「福島第一原子力発電所の原子炉建屋の現状の耐震安全性および補強に
関する検討に係る報告書（その1）」の修正正誤表

平成23年5月

東京電力株式会社

平成 23 年 5 月 28 日に提出した「福島第一原子力発電所の原子炉建屋の現状の耐震安全性および補強等に関する検討に係る報告書（その 1）」に使用した写真等の一部に誤りがあることが判明し、該当箇所を下記の正誤表のとおり修正いたします。

図 5 建屋内部の写真撮影位置

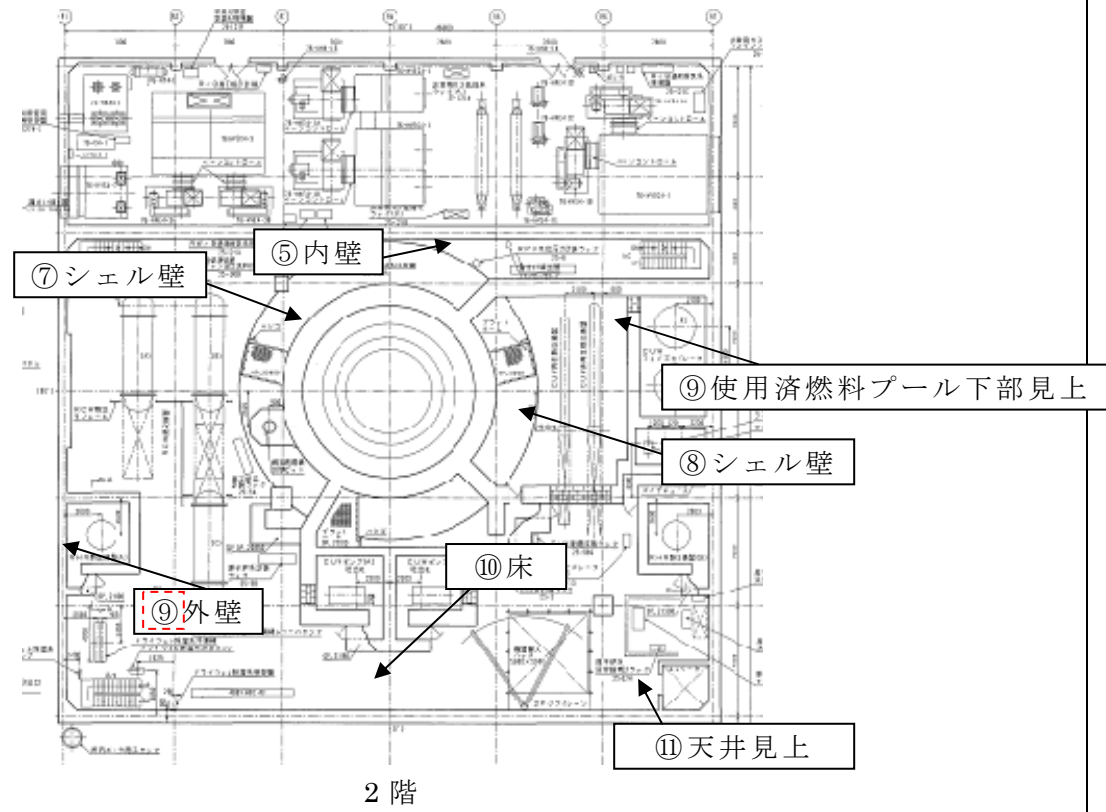
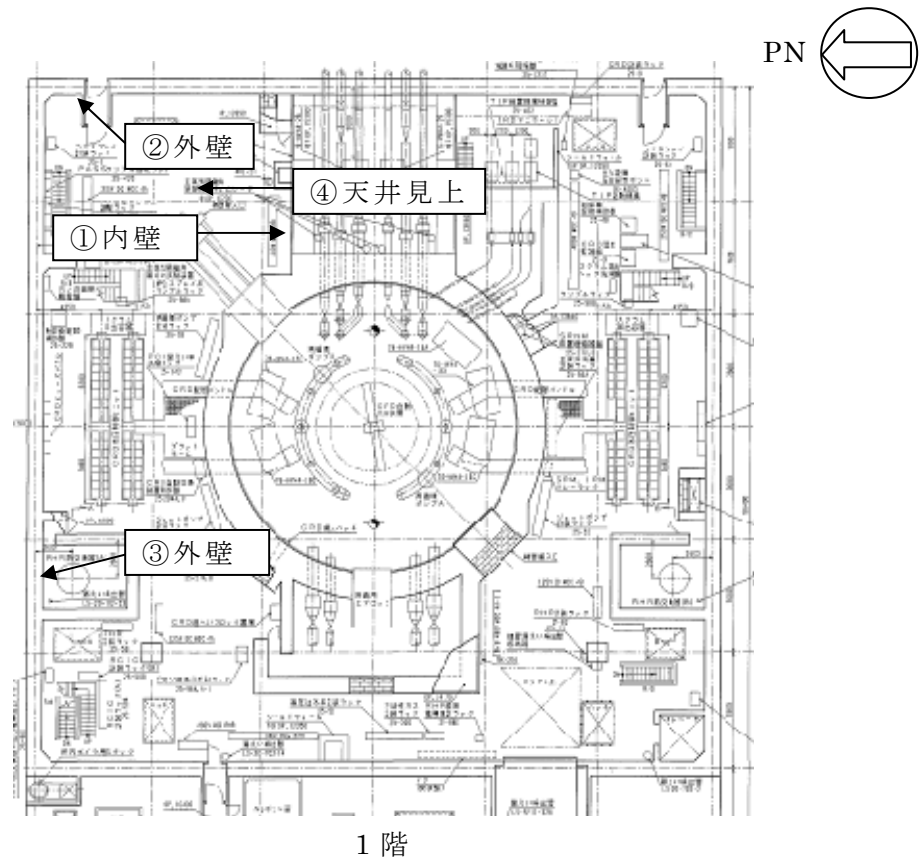
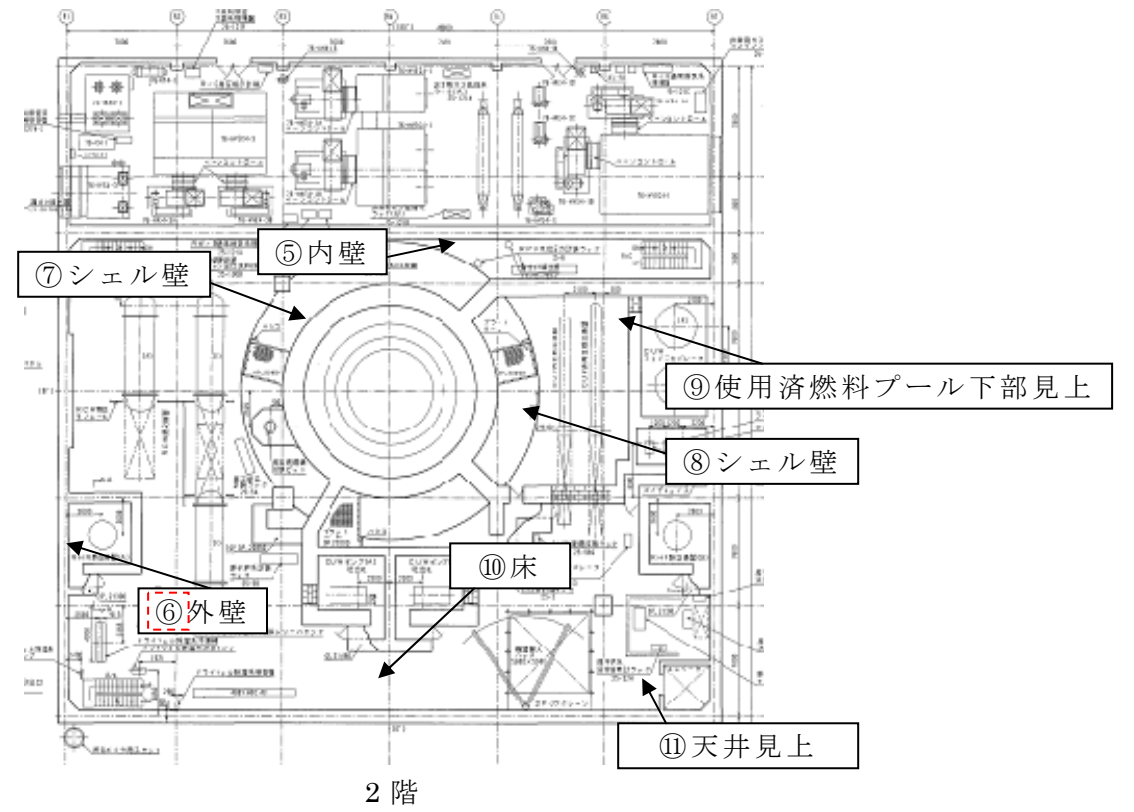
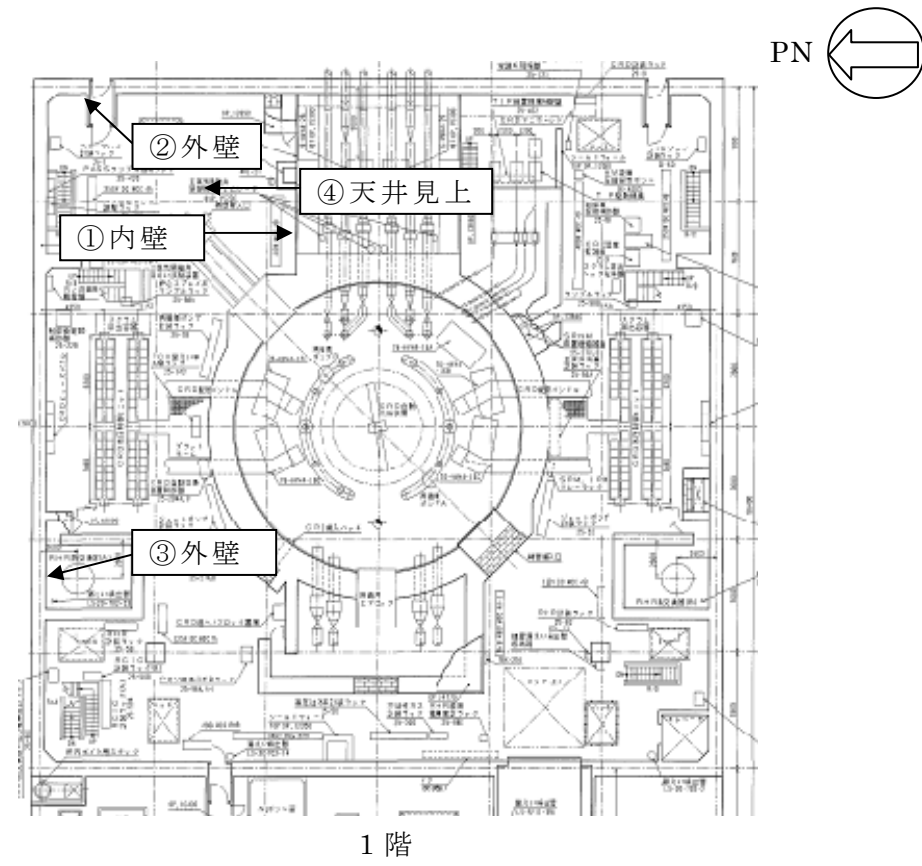
ページ	修正箇所
添付資料-1 3 ページ	・ 文章の重複箇所を削除
添付資料-3 5 ページ	・ 付録 3-2 に掲載された写真の差替えに伴う差替え
付録 3-2 付 3-2.2 ページ	・ 図表番号の誤記訂正 ・ 図 5 で示している位置とは異なる写真を掲載していたため差替え
付録 3-2 付 3-2.3 ページ	・ 図 5 で示している位置とは異なる写真を掲載していたため差替え
付録 3-2 付 3-2.4 ページ	・ 図中の位置番号の誤記訂正

図 5 建屋内部の写真撮影位置
